SP ZOZ ZSM ZP/45.3/2019

Dotyczy: postępowania o udzielenie zamówienia publicznego o wartości szacunkowej nieprzekraczającej w złotych równowartości kwoty 5 548 000 euro, prowadzonego w oparciu o przepisy prawa zamówień publicznych w trybie „przetargu nieograniczonego” na realizację zadania pod nazwą: **„Modernizacja pomieszczeń Zespołu Szpitali Miejskich w Chorzowie na potrzeby utworzenia pracowni rezonansu magnetycznego wraz z pomieszczeniami przynależnymi w jednostce organizacyjnej przy ul. Władysława Truchana 7” nr sprawy SP ZOZ ZSM/ZP/45/2019.**

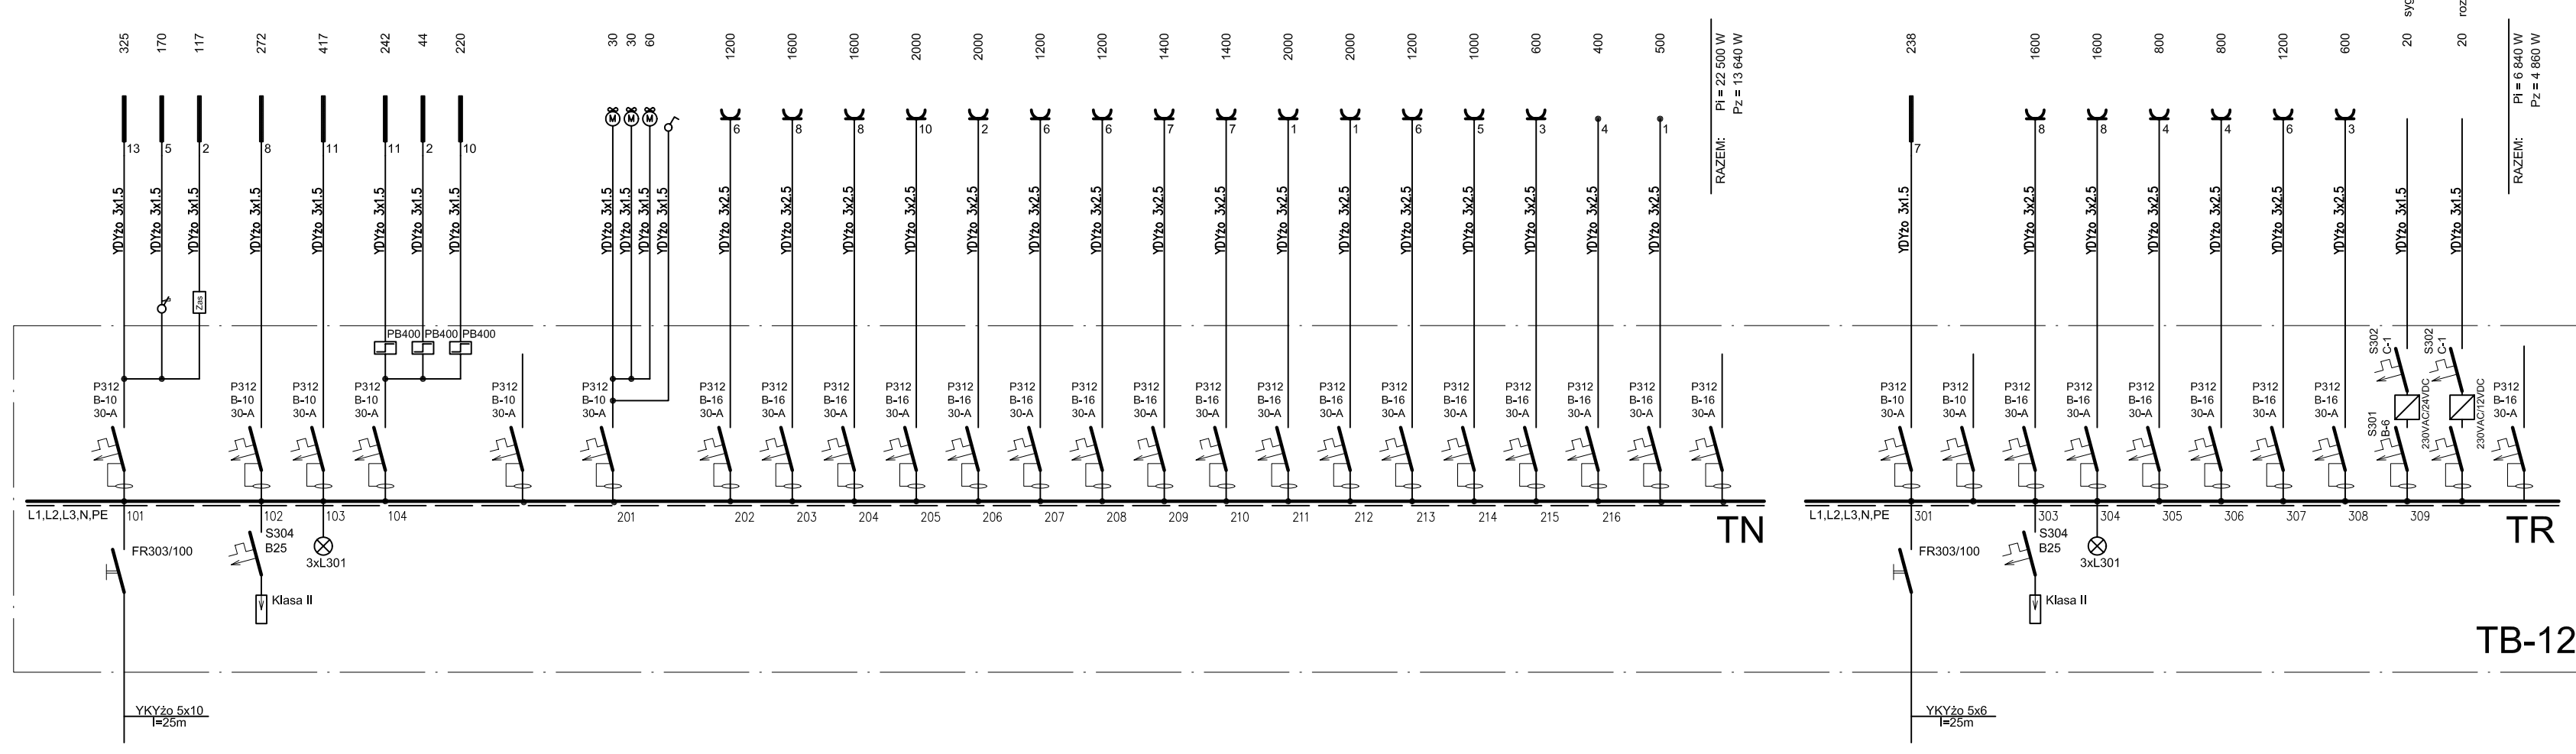
**Pytanie nr 184:** Prosimy o uzupełnienie projektu elektrycznego o zasilania na potrzeby instalacji gazów medycznych. Brak instalacji elektrycznej w dokumentacji projektowej. Prosimy o podanie typów, trasy kabli zasilających, schematów rozdzielnic i montażu dodatkowych urządzeń i podzespołów niezbędnych do prawidłowej pracy instalacji gazów medycznych

**Odpowiedź nr 184:** Zasilanie zgodnie z opisem wykonawczym IS pkt. 4.6.11: "Strefowy Zespół Kontroli Gazów wymaga napięcia stałego 24 V. Zasilacz 24V należy zbudować w rozdzielni elektrycznej. Do zasilacza doprowadzić napięcie 230 VAC z tablicy rezerwowanej poprzez bezpiecznik typu S191 B6A. Z zasilacza wyprowadzić obwód 24VDC zabezpieczony samoczynnym wyłącznikiem S192 C1A przewodem YDY 2x1,5 mm<sup>2</sup>. Rozprężnia podtlenku azotu: **Zasilanie należy doprowadzić do puszki połączeniowej na panelu przewodem 2x0,75 mm 2 o napięciu 12V prądu stałego".**

**W załączeniu skorygowany rysunek instalacji zasilania sygnalizacji gazów medycznych i rozprężalni podtlenku azotu).** Na rysunku pokazano te zasilacze, które standardowo są wydawane łącznie z sygnalizatorami ciśnienia gazów.
